質 疑 応 答 書

案件名称: 庁舎空調設備修繕

図面名	空調設備 1階ダクト平面図
縮尺	A1 - 1/150 A3 - 1/300

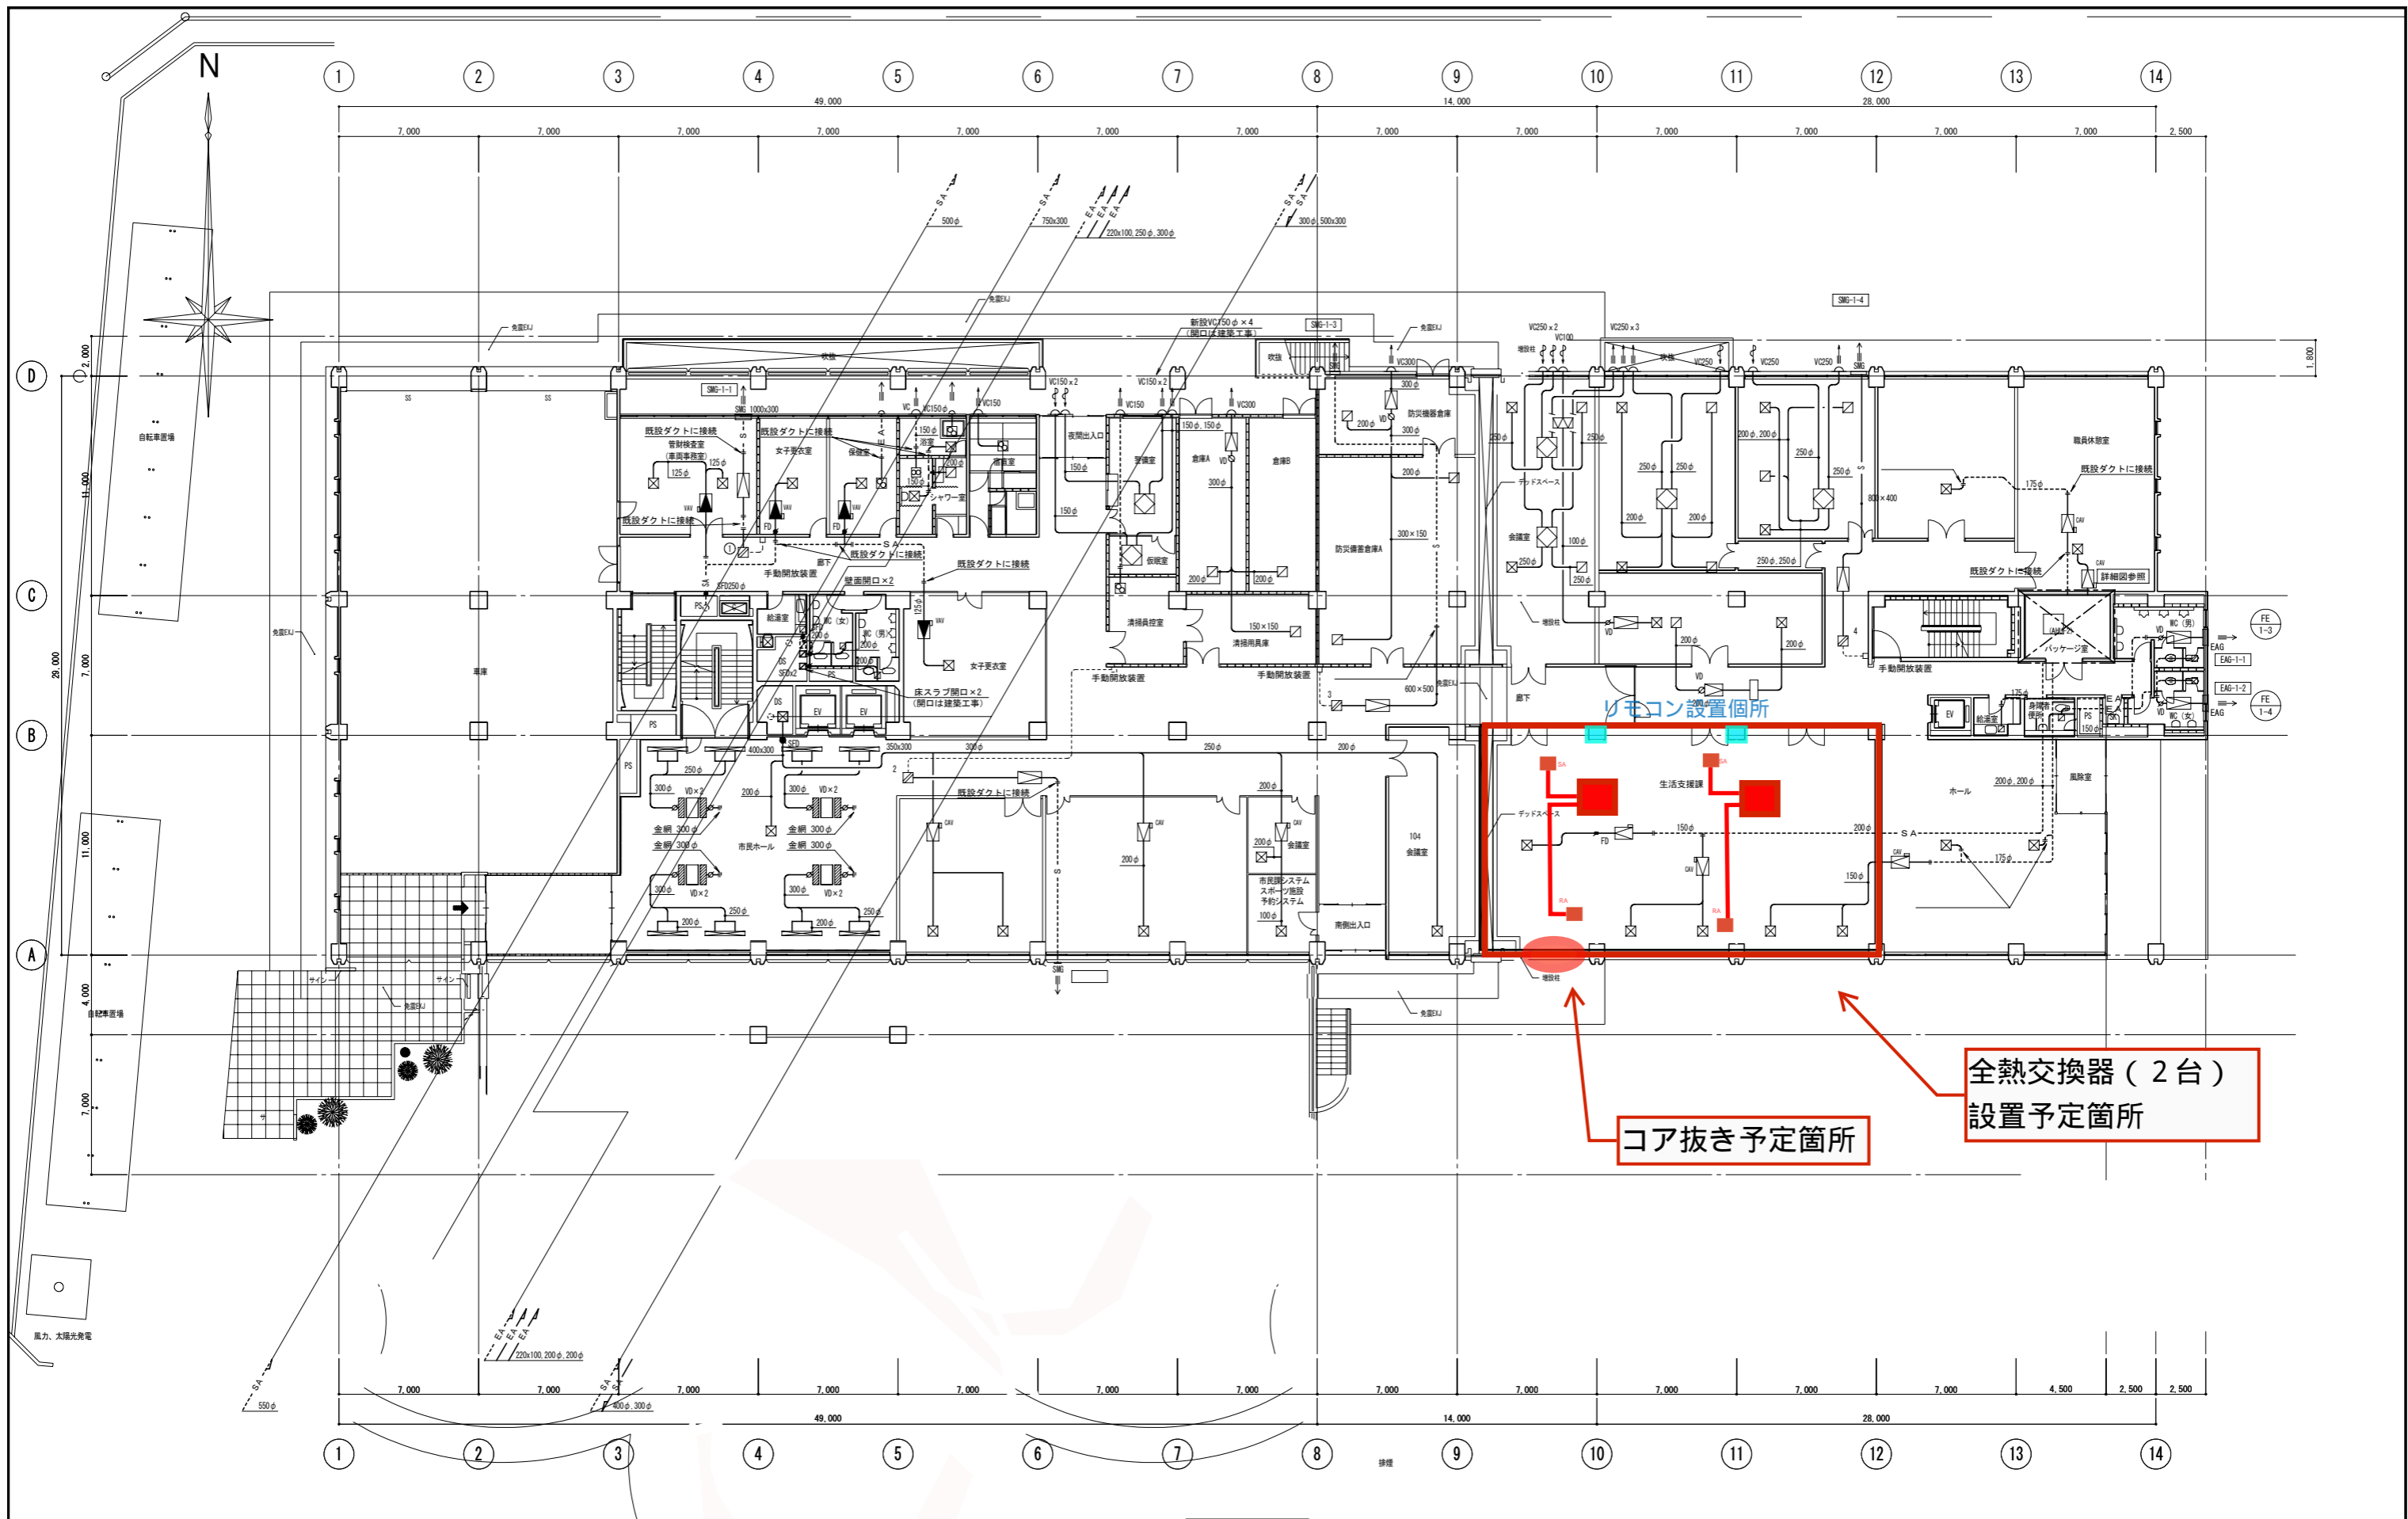
No	質 疑	図面番号	回 答	図面番号
1	全熱交換器用電源配線は本工事に含まれるか。	1階平面図	含まれます。	
2	全熱交換器用電源配線はどこから取り出すのか。	1階平面図	1階東側パッケージ室内分電盤となります。	
3	全熱交換器用電源用予備ブレーカーが有るのか。	1階平面図	予備用ブレーカーがありますのでそちらをご使用ください。	
4	全熱交換器用電源配線施工の場合、天井を剥がし行い天井復旧で良いのか。	1階平面図	ご質問のとおりでございます。	
5	全熱交換器用電源配線施工の場合、天井点検口は必要ないのか。	1階平面図	必要に応じてご作成ください。	
6	全熱交換器のリモコン設置位置はどこか。	1階平面図	執務室内の壁となります。	
7	全熱交換器のRA、SA用制気口の設置位置はどこか。	1階平面図	別図のとおりとなります。	
8	コア抜きは脚立での施工で良いのか。或いは可能なのか。	1階平面図	脚立での作業は可能であり、問題ございません。	
9	アネモ用ダクト分岐は実線となっているか所より行うのか。	2・3階平面図	実線又は点線部から分岐となります。	
10	既設天井材の種類は何でしょうか。	共通	1階：ロックウール化粧吸音板＋石膏ボード仕上げ 2階・3階：システム天井 (※図面⑨-⑩間はロックウール化粧吸音板＋石膏ボード仕上げ)	
11	仕様書 ※執務室内での作業とは工事範囲に該当しているのか。	共通	該当しております。
